Vysvětlení zadávacích podmínek č. 4

Název VZ: Rekonstrukce hasičské zbrojnice Frýdek – ul. Střelniční

Číslo VZ: P21V00000001

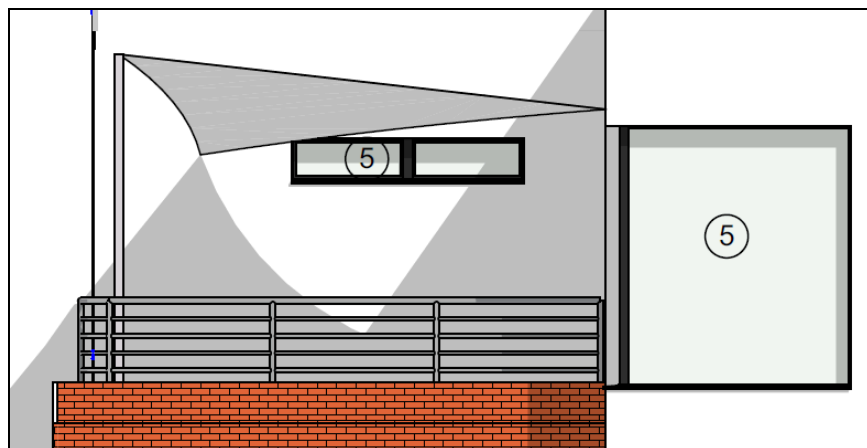
Žádáme zadavatele o upřesnění rozměrů plachty.

Dle výkresu 24 POHLED SEVEROVÝCHODNÍ – NOVÝ STAV.pdf se plachta jeví jako čtyřcípá.

V popisu položky Z/48 je uveden rozměr 8,7 x 2,5 m a ilustrační obrázek, kde je plachta čtyřcípá:

Žádáme zadavatele o zaslání nákresu plachty s jasně danými rozměry.

Rozměry plachty jsou uvedeny v položce – položka Z/48 a jsou platné.
